Vedrørende støj fra vindmøllecenter i Østerild

Du har bedt mig kigge på støjberegningerne for testcenteret i Østerild.

Figur 1

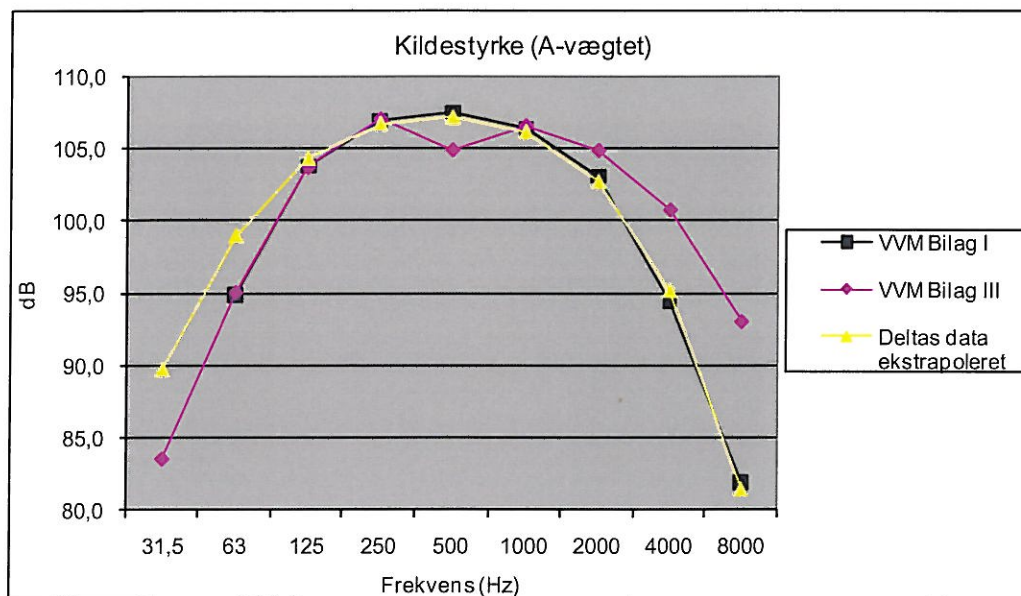
Den spektrale sammensætning af støjen er vist to steder i VVM-redegørelsen, nemlig i bilag I og bilag III, men data i de to bilag er beklageligvis meget forskellige. Der er ikke redegjort for, hvorfra data stammer. Et af spektrene (bilag I) stemmer pænt med en ekstrapolation af Deltas målinger, men kun for høje frekvenser, medens det andet (bilag III) afviger meget. Begge spektre viser for lave værdier ved lave frekvenser, og afvigelsen er 4-6 dB, se Figur 1.

Af VVM-redegørelsens tekst kan man udlede, at man har antaget, at spektret ikke ændrer sig, når møllerne bliver større. Vores analyser af Deltas målinger viste imidlertid, at spektret rykker nedad i frekvens med stigende møllestørrelse. Forskellen var statistisk signifikant. En tilsvarende analyse af et sæt hollandske målinger viste det samme. Det må således betragtes som et meget sikkert resultat. Ekstrapolationen af Deltas målinger må derfor antages at være det aktuelt bedste bud på den fremtidige støjudsendelse, og VVM-redegørelsen underestimerer således den lavfrekvente støj.

Figur 2

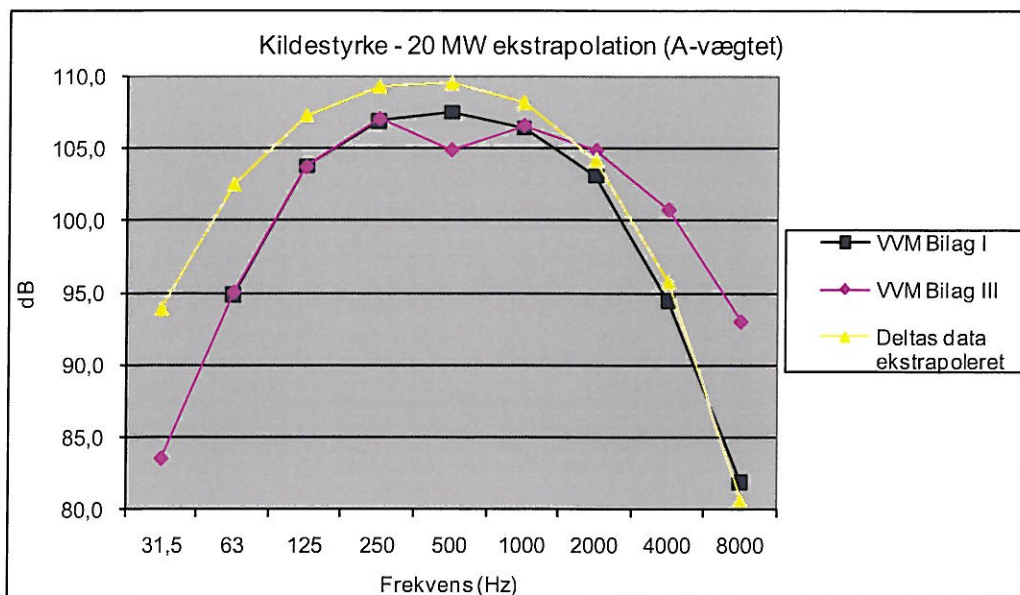
For nylig har Risø DTU udsendt et nyhedsbrev (17/8 2010), hvoraf det fremgår, at møllerne vil blive på 15-20 MW og ikke kun 12 MW. Hvis møllerne bliver på 20 MW, bliver den estimerede kildestyrke på 115,4 dB, altså 2,4 dB mere end antaget i VVM-redegørelsen. En sådan forøgelse vil kræve, at afstanden til beboelse øges med ca. 30%. Det støjramte areal vil derfor blive langt større end angivet i VVM-redegørelsen.

Det må desuden påregnes, at spektret rykker yderligere nedad i frekvens for 20 MW møller, og at den lavfrekvente støj vil stige med mere end de 2,4 dB. Afhængigt af frekvensen må man således forvente 4-10 dB mere lavfrekvent støj end vist i VVM-redegørelsen, se Figur 2.
